DIRECCIÓN REGIONAL DE PANAMÁ OESTE
SECCIÓN DE SEGURIDAD HÍDRICA

INFORME TÉCNICO No. DRPO-SSH-023-2023.

NOMBRE DEL PROYECTO:	URBANIZACIÓN VICTORIA HILLS SEGUNDA FASE.
PROMOTOR:	PUERTO ARGENTINO, S. A.
UBICACIÓN:	Corregimiento de Herrera, distrito de La Chorrera, provincia de Panamá Oeste.
FECHA DE INSPECCIÓN:	06 de febrero de 2023.
FECHA DE ELABORACIÓN DEL INFORME:	06 de febrero de 2023.
PARTICIPANTES EN LA INSPECCIÓN:	<ul style="list-style-type: none">• Mgtr. Miguel A. Ríos D.: Jefe de la Sección de Seguridad Hídrica (MiAMBIENTE – Panamá Oeste).• Mgtr. Hilario Rodríguez: Técnico de la Sección de Evaluación de Impacto Ambiental (MiAMBIENTE – Panamá Oeste).• Mgtr. Yohana Castillo: Técnica de la Sección de Evaluación de Impacto Ambiental (MiAMBIENTE – Panamá Oeste).• José Antonio González: Consultor Ambiental del Proyecto.

SECCIÓN DE EVALUACIÓN DE IMPACTO AMBIENTAL
INFORME TÉCNICO DE INSPECCIÓN DE CAMPO
DRPO-SEIA-IIO-059-2023

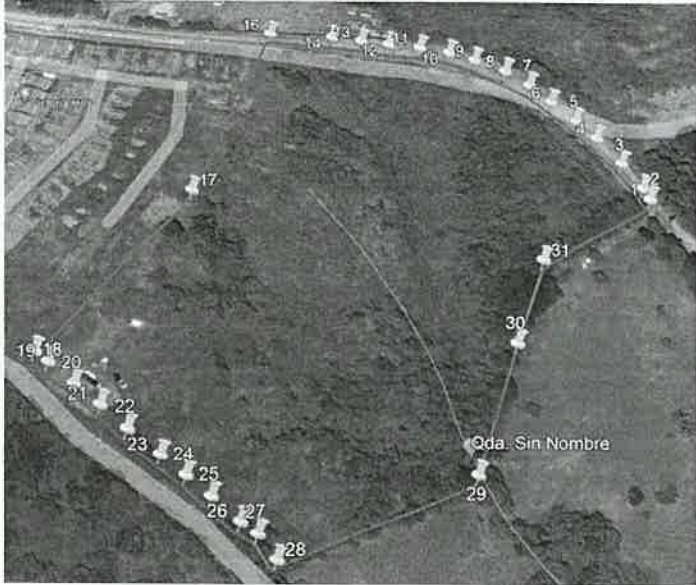
INFORMACIÓN DE LA INSPECCIÓN							
PROYECTO	URBANIZACIÓN VICTORIA HILLS SEGUNDA FASE.						
Hallazgo No <u> 1 </u> De OBSERVACIÓN	Fecha:	06 de febrero de 2023.					
<p>Descripción del Hallazgo:</p> <p>Luego de un recorrido por el polígono en evaluación y verificada las coordenadas UTM WGS-84 en el Sistema Nacional de Información Ambiental (SINIA), se constató que, dentro del área del proyecto, nace un (1) cuerpo de agua (Quebrada Sin Nombre afluente de la Quebrada La Tollosa):</p> <table><thead><tr><th>#</th><th>Fuente Hídrica</th><th>Coordenadas UTM</th></tr></thead><tbody><tr><td>1</td><td>Quebrada Sin Nombre</td><td>632243 E 984007 N</td></tr></tbody></table> <p>Cabe destacar que, al momento de la inspección, se observó que el área de protección forestal y servidumbre hídrica, del cuerpo hídrico, ha sido respetada, siendo ocupada por un bosque de galería.</p> <p>El cuerpo de agua, mostro caudal corrido y coloración clara.</p>	#	Fuente Hídrica	Coordenadas UTM	1	Quebrada Sin Nombre	632243 E 984007 N	<p>Evidencia fotográfica:</p>  <p>Imagen No. 1. Vista de la Quebrada Sin Nombre afluente de la Quebrada La Tollosa y el bosque de galería en su área de protección forestal y servidumbre hídrica. Fuente: Inspección realizada el 06 de febrero de 2023.</p>  <p>Imagen No. 2. Vistas de la Quebrada La Tollosa (punto de descarga de la planta de tratamiento). Fuente: Inspección realizada el 06 de febrero de 2023.</p>
#	Fuente Hídrica	Coordenadas UTM					
1	Quebrada Sin Nombre	632243 E 984007 N					
 <p>Imagen No. 3. Vista satelital de Google Earth, que muestra el área donde se desarrollara el proyecto y el cuerpo de agua que nace y discurre en la misma.</p>

- Que dentro del área del proyecto, nace un (1) cuerpo de agua (Quebrada Sin Nombre afluente de la Quebrada La Tollosa), sin embargo en el EsIA presentado por la promotora PUERTO ARGENTINO, S. A., específicamente en la parte de hidrología, foja 34, señala que: *El polígono del proyecto no es atravesado por ninguna fuente hídrica, solo que el mismo en su parte colinda en su parte suroeste después de la carretera las Yayas existe una fuente hídrica, la cual no se utilizara, la misma será protegida como un boffer dejando el distanciamiento de servidumbre adecuado que exige la normativa.*

- Que se deberá establecer la respectiva área de protección del nacimiento (ojo de agua) de la Quebrada Sin Nombre afluente de la Quebrada La Tollosa, así como su cauce para dar cumplimiento a lo establecido en numeral 1 del Artículo 23 de la ley 1 del 3 de febrero de 1994 (Ley forestal de la República de Panamá), que indica: *"Queda prohibido el aprovechamiento forestal; el dañar o destruir árboles o arbustos en las zonas circundantes al nacimiento de cualquier cauce natural de agua, así como en las áreas adyacentes a lagos, lagunas, ríos y quebradas. Esta prohibición afectará una franja de bosques de la siguiente manera: Las áreas que bordean los ojos de agua que nacen en los cerros en un radio de dos cientos (200) metros, y de cien (100) metros si nacen en terrenos planos". En este caso nace en un terreno casi plano por tanto aplican 100 metros.*
